第33回 旧RD最終処分場問題連絡協議会（書面開催）にいただいた ご意見・ご質問への回答について

■日 時 令和2年6月（書面開催）

■ご意見・ご質問の回答（⇒が県の回答です）

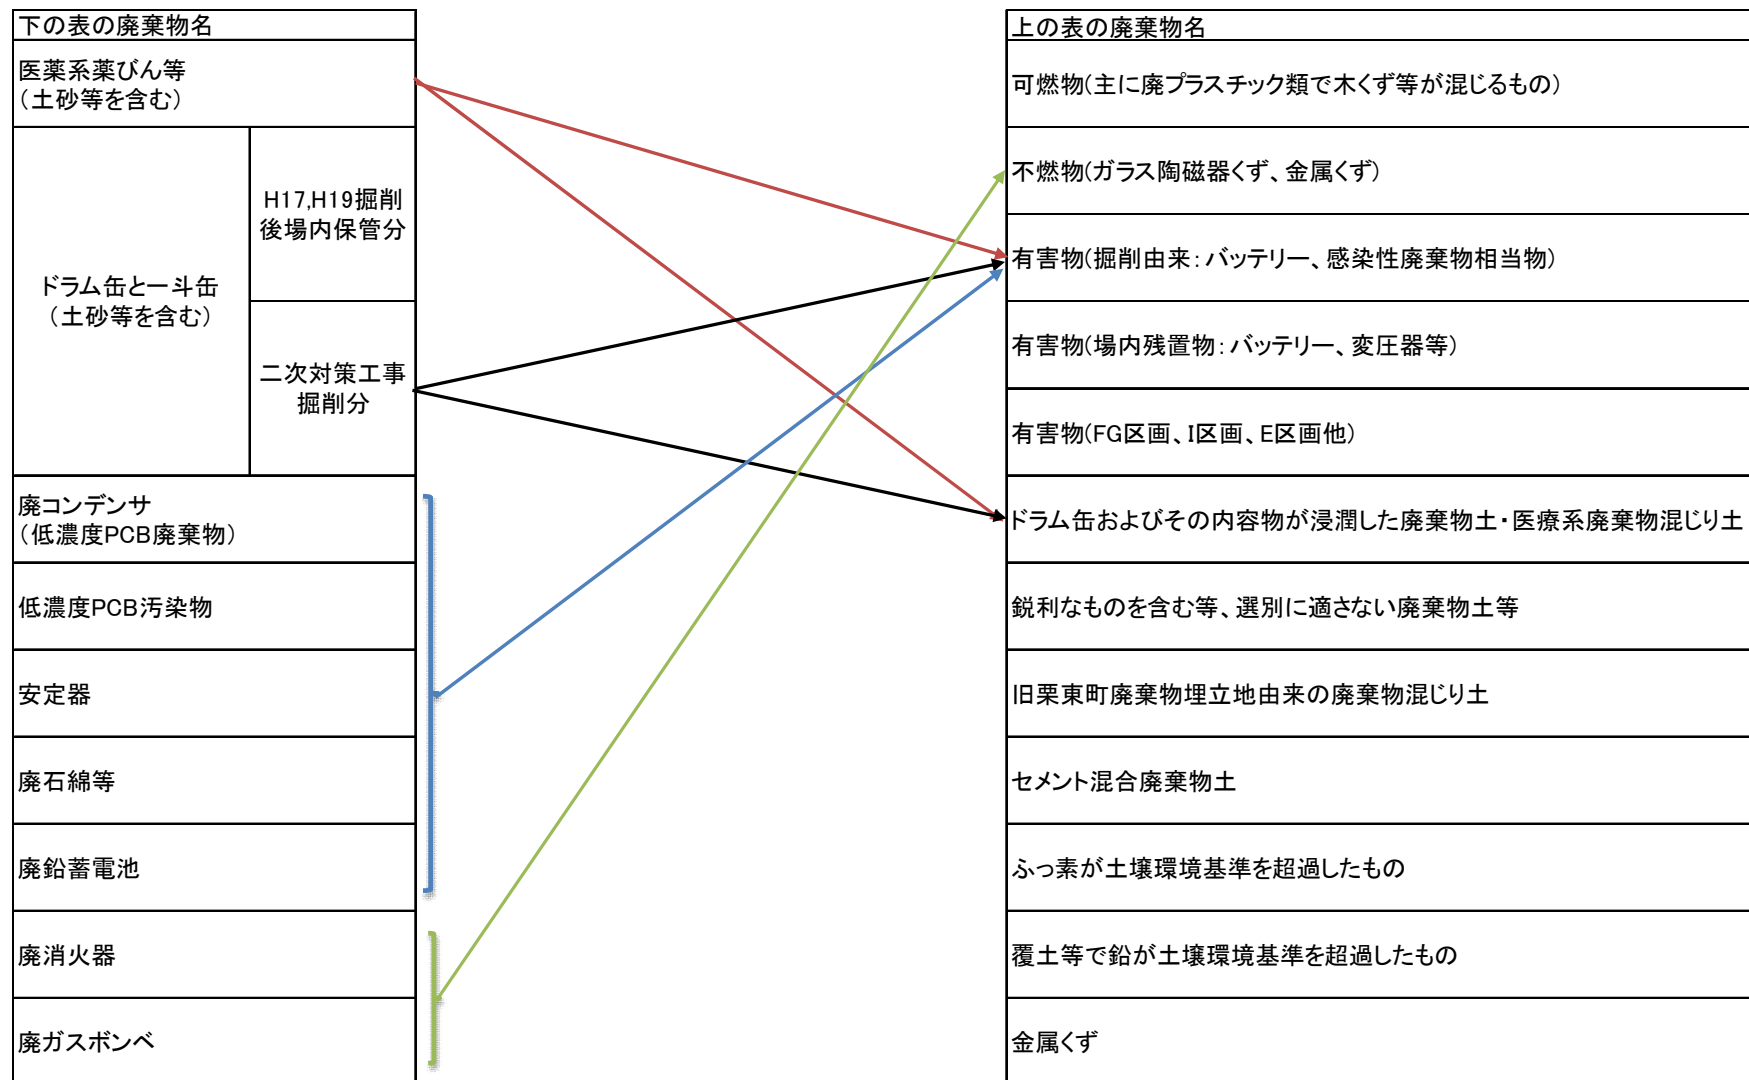
③ 廃棄物の処分実績等（資料 2 の 9 ページ）について、上の表（「二次対策工事土工・処分実績」）と下の表（「特異な廃棄物の処分および保管状況」）との関係はどのようなものか。

具体的には、下の表で示している重量等はそれぞれ上の表で示している重量等の内数になるのか。また、そうであるとすれば、下の表で示している品目は上の表ではどの項目でカウントされているのか。

⇒ 上の表は二次対策工事の掘削や廃棄物等の処分の実績を集計した表です。下の表は関心の高い特異な廃棄物を対象に、その保管量と処分量を集計した表で、どの程度処分が進んだのかを示す表としており、平成 17 年、平成 19 年に掘削し保管していたドラム缶で二次対策工事期間中に処分したものも含めてお示ししています。なお、現在保管中の廃棄物は、令和 2 年度内に適正に搬出処分する予定です。

また、上の表と下の表の関係は、下の表に記載されている「処分済重量等」の欄が上の表の内数となり、上の表と下の表の品目の対応関係は次の図のとおりです。

* 医薬系薬びん等（土砂等を含む）とドラム缶と一斗缶（土砂等を含む）は、廃棄物の性状によって、2種類に分別しています。

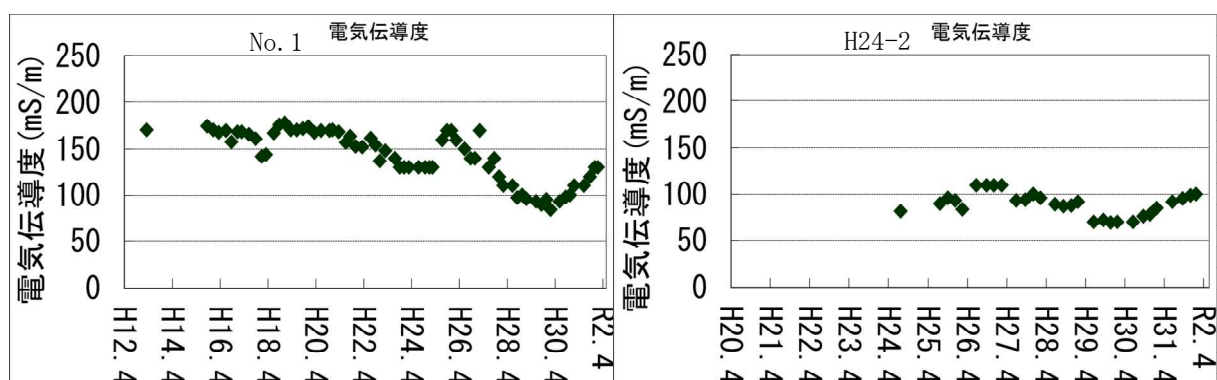
- ③ 経堂池の水質検査を工事終了後も継続していただきたいと思います。電気伝導率がKs2層の処分場下流地域と経堂池で同じ様な推移を示しております。調整池の水質は跡地に降った雨水ですので異常値が出るとは考えられません。異常値が出れば経堂池の水質検査を実施するのでは経堂池の検査は最初からしないと言っているのと同じです。工事が完璧に行われていればKs2層の水質も経堂池の水質も改善して行くものと考えます。想像では無く、水質検査を継続し報告して戴きたくお願い致します。

前回の協議会で経堂池の電気伝導率は国道が開通してから冬の融雪剤の散布が経堂池に入り悪化していると言う発言がありましたが、国道の雨水は調整池を経由して濁池（三ツ池）に入る構造となっています。融雪剤の散布の実績を国道事務所に確認し報告をお願い致します。

⇒ 経堂池の電気伝導度は、平成 26 年秋頃から平成 29 年頃まで上昇傾向となっており、その後は横ばいで推移しています。一方、ご指摘の旧処分場下流の Ks2 層地下水 (No. 1 や H24-2) については、下図のとおり平成 26 年頃からは減少傾向を示し、平成 30 年春頃から上昇傾向に転じており、両者の上下動の時期は異なった傾向を示しており、関連性はないものと考えております。

しかし、ご要望の趣旨もよく分かりますので、調査方法の見直しを行ったうえで、調査の継続について検討したいと思います。
